**Avis délibéré de la mission régionale
d'autorité environnementale
Hauts-de-France
sur le projet de parc agrivoltaïque sur la commune de
Oulchy-le-Château (02)
Étude d'impact de décembre 2024**

n°MRAe 011154/A P

AVIS DÉLIBÉRÉ n° 011154/A P adopté lors de la séance du 24 février 2026 par
la mission régionale d'autorité environnementale Hauts-de-France

Plan masse du projet (étude d'impact, page 263)

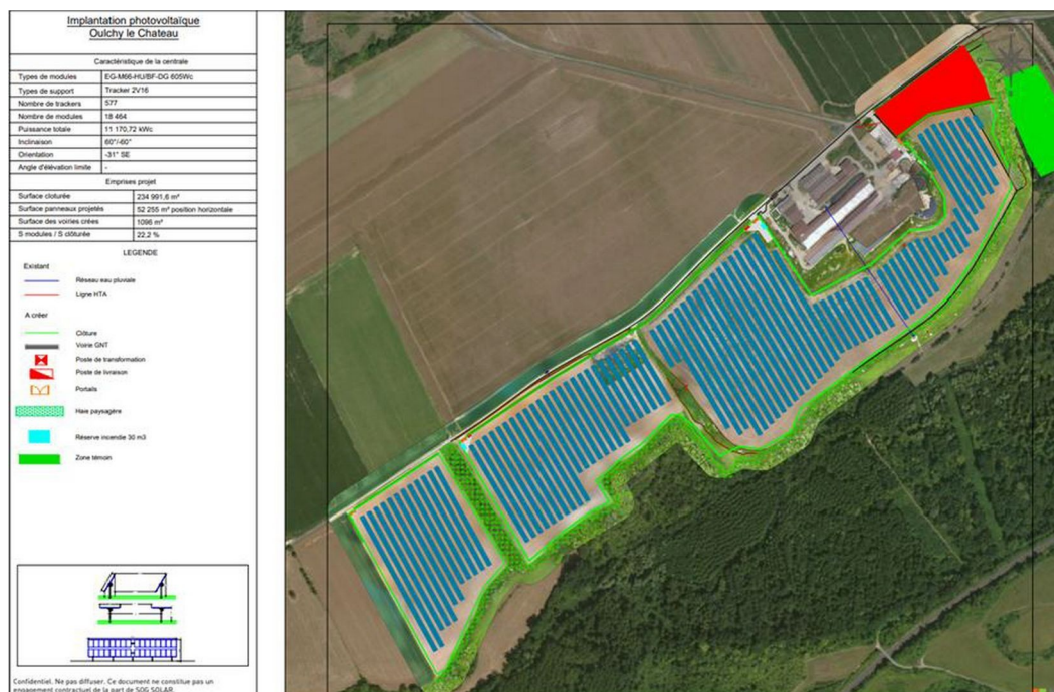
L'autorité environnementale recommande d'intégrer l'évolution des pratiques agricoles et les nouveaux bâtiments dans la description du projet.
